新竹縣政府工程查核代表照片表

工程名稱：忠興部落至清泉道路改善工程

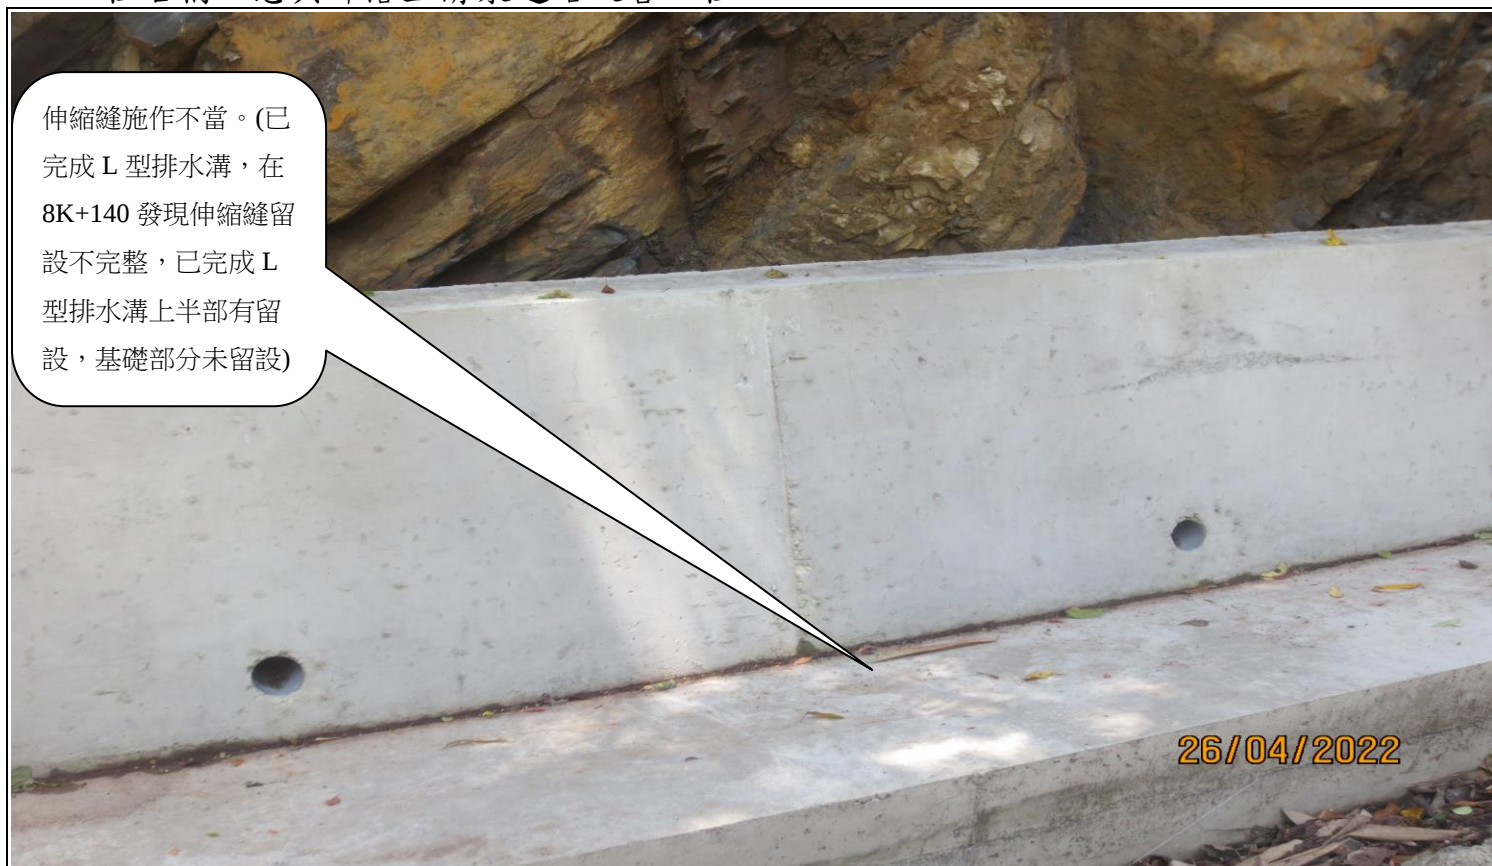
混凝土澆置、搗實不合規範，有冷縫、蜂窩或孔洞產生。(在已完成 L 型排水溝 8K+220 附近有發現)
